ARRETE REFUSANT UN PERMIS DE CONSTRUIRE POUR UNE MAISON INDIVIDUELLE ET/OU SES ANNEXES AU NOM DE LA COMMUNE DE LA FRETTE-SUR-SEINE

Vu la demande de permis de construire valant permis de démolir présentée le 29/02/2024 par Madame HEGARICA DOS SANTOS demeurant 147 BOULEVARD DE PONTOISE 95530 Frette-Sur-Seine et enregistrée par la Mairie de La Frette-sur-Seine sous le numéro **PC 95257 24 00004**,

Objet : Avis sur demande de permis de construire N° PC 095 257 24 00004 (DOS SANTOS Hegarica)

ANNEXE 1 – Schéma de principe du réseau d'assainissement à créer

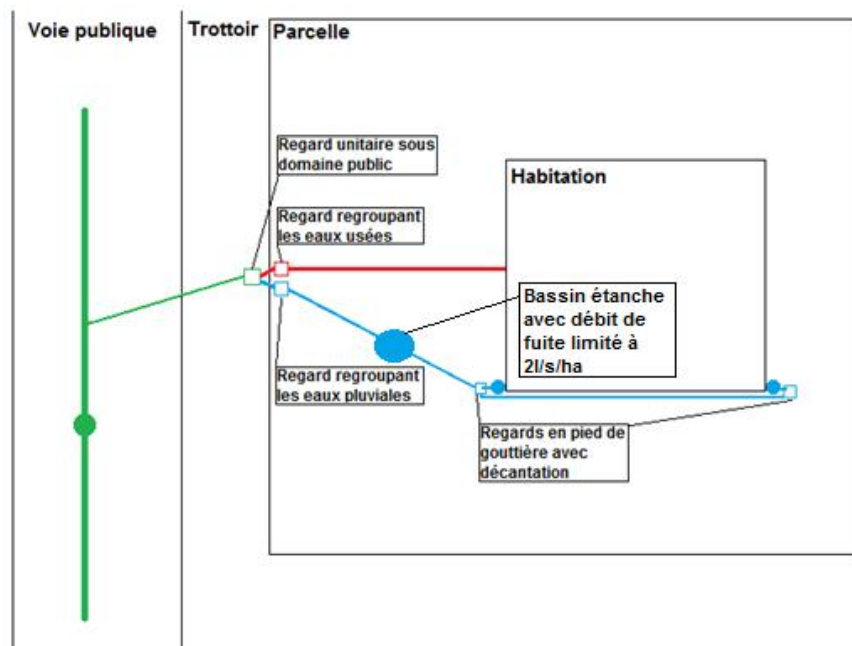
Le réseau de la rue est un réseau unitaire. La canalisation la plus proche, au droit du terrain est de diamètre nominal Ø500 et à une profondeur de 2,75m.

Un branchement de diamètre 150mm avec une pente de 3cm /m devra être réalisé entre la canalisation sous chaussée et le nouveau regard sous trottoir en limite du domaine privé pour les eaux usées. La gestion à la source des eaux pluviales et notamment la gestion à ciel ouvert, sans rejet extérieur au réseau d'eaux pluviales, des pluies courantes correspondant aux 8 premiers millimètres de chaque épisode pluvieux doit être pris en compte.

Les eaux pluviales et les eaux usées devront être séparées jusqu'en limite de propriété. Un système de rétention (calculé - pour une surface de projet comprise entre 1 000 m² et 1 hectare : débit de fuite de 2 l/s pour une pluie de période de retour d'au moins 30 ans) ainsi qu'un régulateur limitant le débit à 2L/s devra être installé

Le raccordement sur la canalisation devra être réalisé par carottage et joint d'étanchéité, dans le cas où le raccordement se ferait sur le regard du réseau, une chute accompagnée devra être réalisée. Le remblai de la tranchée devra être compacté et conforme aux prescriptions du fascicule 70 du Cahier de

Clauses Techniques Générales (C.C.T.G.). La chaussée et les trottoirs devront être remis en état à l'identique. Vous trouverez en annexe un schéma de principe du réseau à créer.
